**Добавление 42: Правила № 43**

**Пересмотр 2 - Поправка 5**

Дополнение 12 к первоначальному варианту Правил – Дата вступления в силу: 24 октября 2009 года

**ЕДИНООБРАЗНЫЕ ПРЕДПИСАНИЯ, КАСАЮЩИЕСЯ ОФИЦИАЛЬНОГО  
УТВЕРЖДЕНИЯ БЕЗОПАСНЫХ СТЕКЛОВЫХ МАТЕРИАЛОВ  
И ИХ УСТАНОВКИ НА ТРАНСПОРТНОМ СРЕДСТВЕ**

Приложение 2,

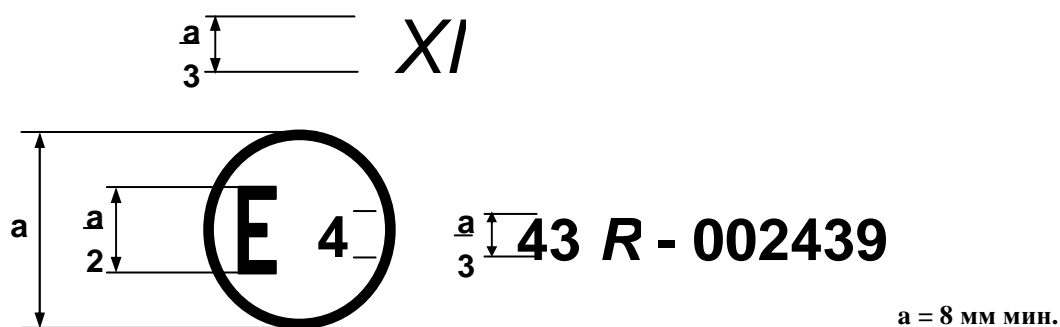
Изменить текст под примером знака официального утверждения "Прочие стекла, не являющиеся ветровыми, у которых коэффициент пропускания света <70%" следующим образом:

Добавить следующий пример знака официального утверждения:

"Многослойные безосколочные стекла, не являющиеся ветровыми

"Приведенный выше знак официального утверждения, проставленный на стекле, которое не является ветровым и на которое распространяются предписания пункта 9.1.4 приложения 3, указывает на то, что данный тип стекла официально утвержден в Нидерландах (E 4) на основании Правил № 43 под номером официального утверждения 002439. Номер официального утверждения указывает на то, что

официальное утверждение было предоставлено в соответствии с требованиями Правил № 43".

Приведенный выше знак официального утверждения, проставленный на многослойном безосколочном стекле, которое не является ветровым, указывает на то, что данный тип стекла официально утвержден в Нидерландах (E 4) на основании Правил № 43 под номером официального утверждения 002439. Номер официального утверждения указывает на то, что официальное утверждение было предоставлено в соответствии с требованиями Правил № 43".
